**Provincia  
di Biella**  
**PROVINCIA DI BIELLA**

**ORGANO TECNICO INTERPROVINCIALE BIELLA-VERCELLI**

**VERBALE DELLA RIUNIONE**

**29.02.2024**

Figura 14 - Inquadramento su Ortofoto dell'area di impianto (In rosso) e del cavidotto in AT (In giallo)

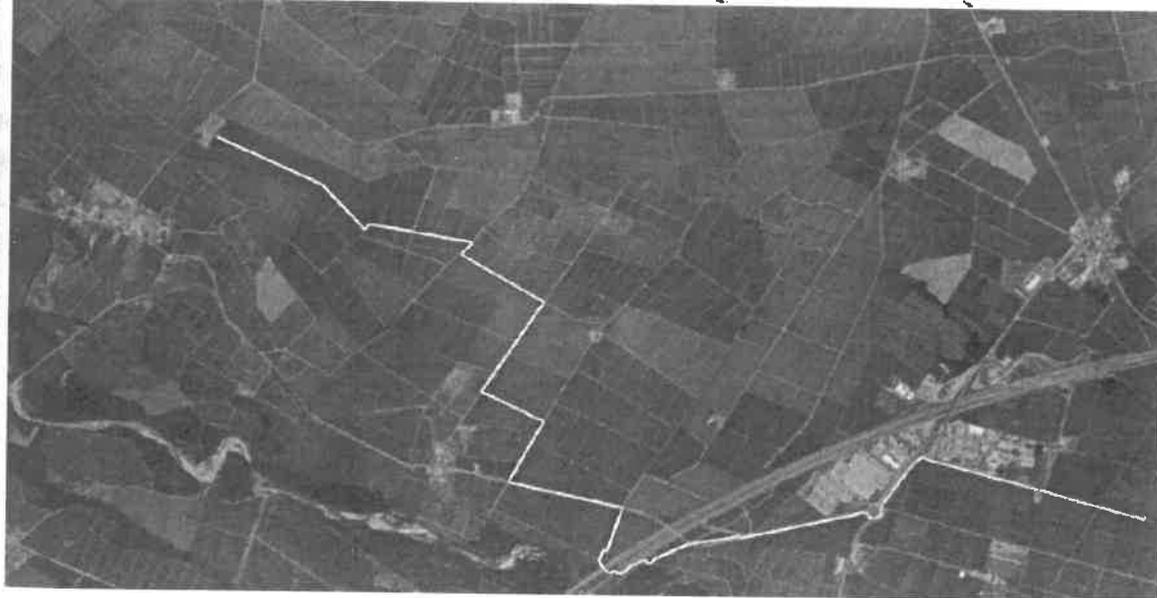
Occorre al riguardo valutare che la distanza tra i due impianti è di soli 2.900 metri. Ovvero potrebbe essere considerata, **al fine di ridurre gli impatti**, la possibilità di far convergere il cavidotto proposto dalla ditta INE Masazza Srl alla cascina Madama e da quel punto un solo scavo con la posa dei due cavidotti sino alla stazione di Carisio, quale che sia il tracciato.

Chiedono pertanto che nella eventuale **richiesta di integrazioni** o nelle **prescrizioni** sia valutata questa possibilità, ovvero la definizione di **un solo tracciato e scavo** per la posa dei due cavidotti.

Figura 5

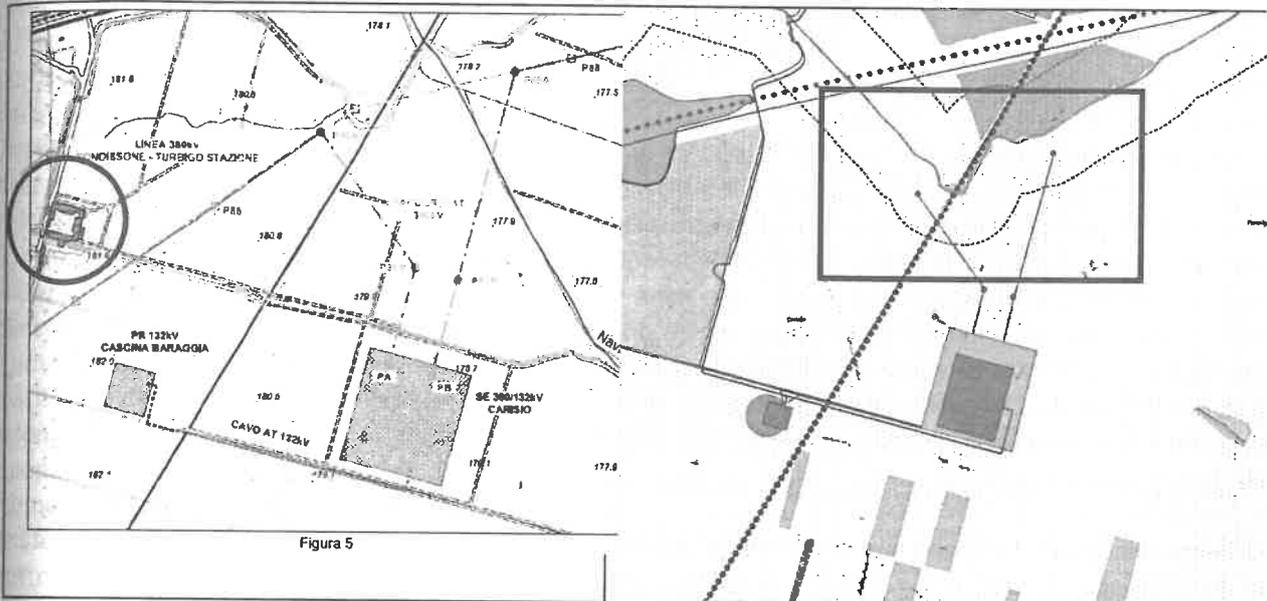
**CONSIDERATO** che a seguito delle integrazioni richieste, il Proponente ha presentato la Relazione paesaggistica relativa esclusivamente alle opere di connessione, alla sottostazione elettrica e alla futura SE di Terna, compresi quattro nuovi sostegni, di cui due (P86 e P88) posti all'interno della fascia di rispetto del Torrente Odda; all'interno delle valutazioni della Relazione paesaggistica, mancano quelle riferite agli impatti significativi e negativi derivanti dalla realizzazione dell'impianto previsto, pertanto, la Relazione paesaggistica non risulta esaustiva ai fini delle valutazioni di competenza, comunque effettuate sulla base dell'attenta disamina compiuta dalla Soprintendenza ABAP competente e dalla Scrivente. Si deve inoltre evidenziare che all'interno della Relazione paesaggistica non vengono prese in considerazione la Cascina Baraggia e i due nuovi tralicci ricadenti nella fascia di rispetto dei corsi d'acqua. A seguire l'immagine con la localizzazione degli elementi predetti.

Immagine a sx: Estratto Relazione paesaggistica pag.10 con individuazione della Cascina Baraggia- Immagine a dx, elaborazione SSPNRR ed inserimento di due nuovi tralicci nella fascia di rispetto del corso d'acqua

*Stralcio dell'elaborato redatto dal Proponente relativo agli impatti cumulativi*

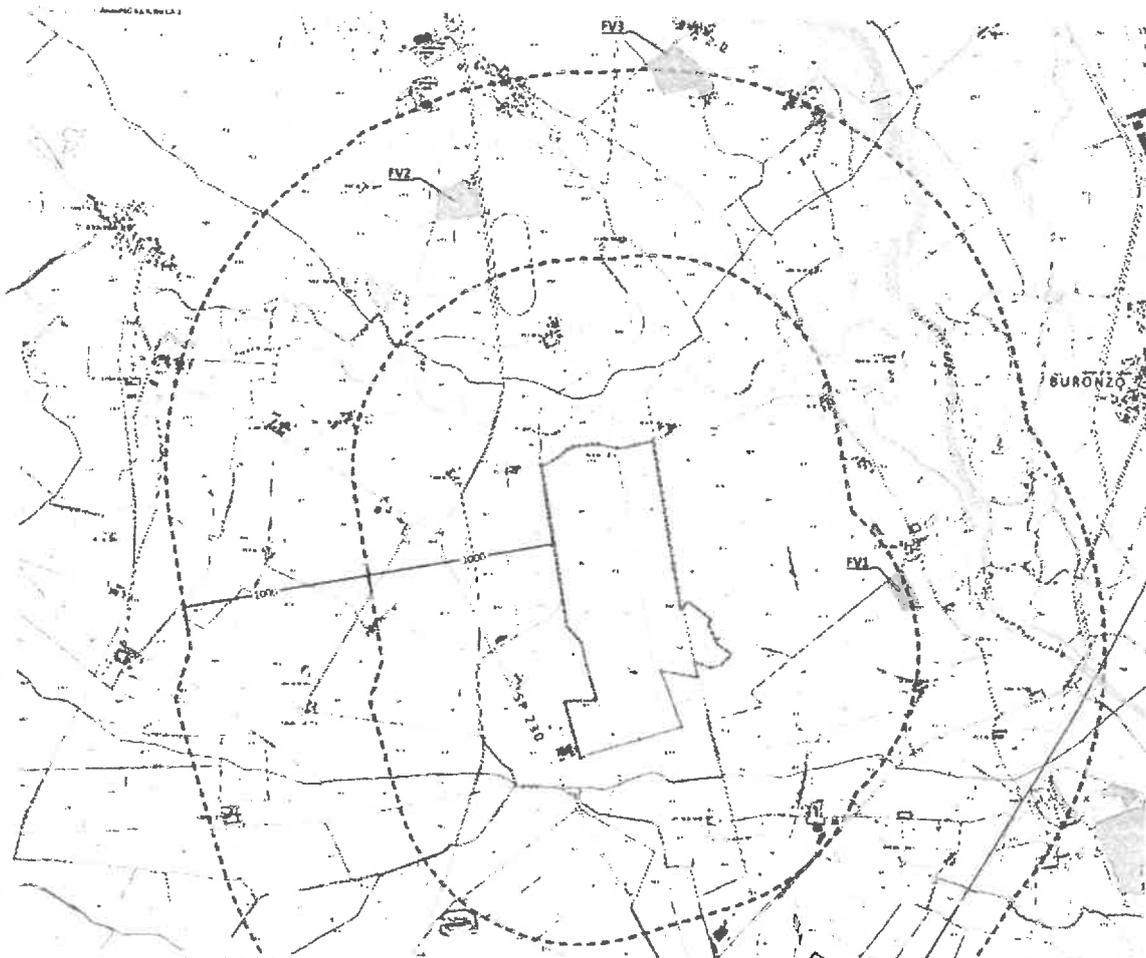
**CONSIDERATO** quanto riscontrato dal Proponente in merito agli impatti cumulativi (cfr. elaborato *Studio di Impatto Ambientale, Effetto Cumulo*) rispetto ai quali la Società identifica 3 impianti fotovoltaici realizzati come si evince dall'immagine di seguito riportata.
